改善箇所説明図

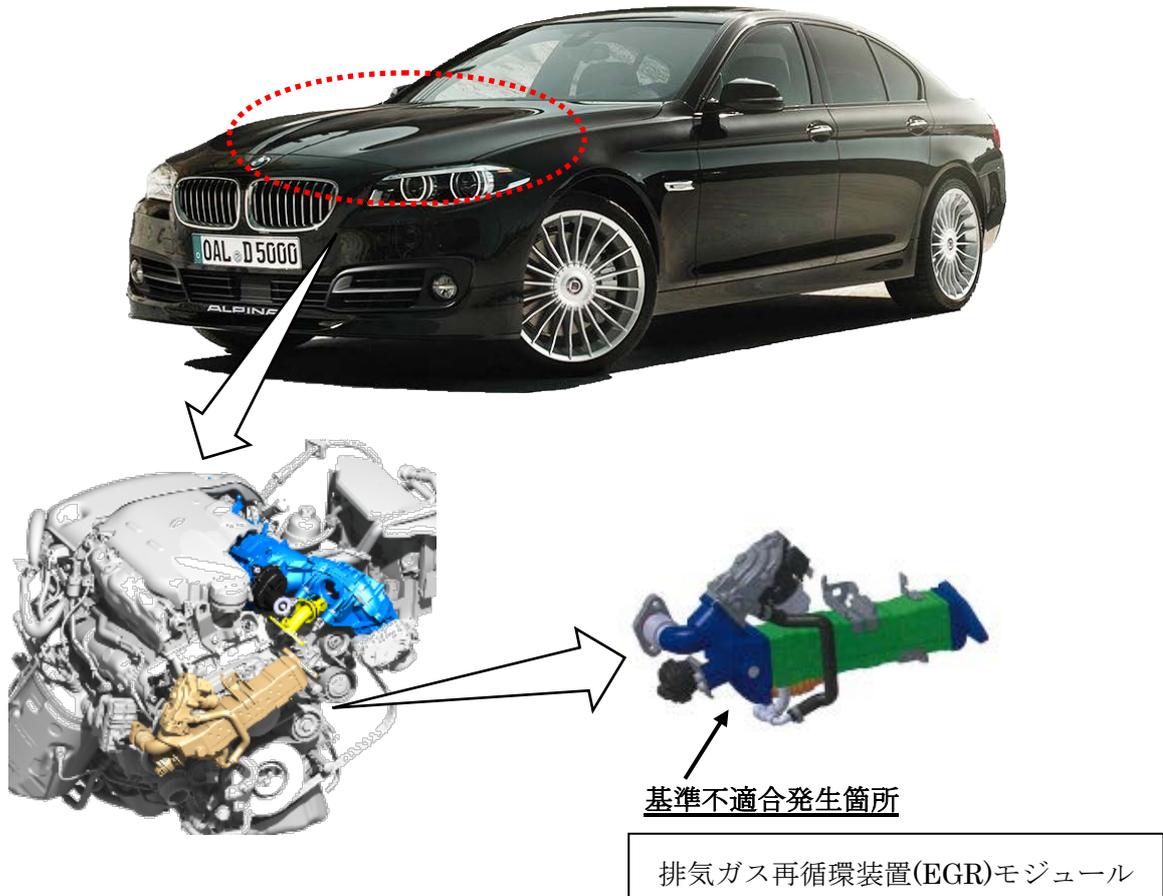
基準不適合の内容

ディーゼルエンジンの排気ガス再循環装置（EGR）モジュールにおいて、排気ガス冷却装置の耐久性が不十分であるため、冷却水が漏れるものがある。
そのため、排気ガスに含まれる煤が冷却水と混合して排気ガス再循環装置（EGR）モジュールの内部に堆積し、高温になった堆積物がインテークマニホールドに流入し付着して、インテークマニホールドが溶損すると、エンジン出力が低下するとともに、エンジン警告灯が点灯し、最悪の場合、火災に至るおそれがある。

改善の内容

全車両、排気ガス再循環装置（EGR）モジュールを対策品に交換する。
なお、当該モジュールに不具合がある場合には、インテークマニホールドを新品に交換する。

識別：左フロントドア ロアヒンジ取り付けボルト（下側）の頭に白ペンを塗布する。
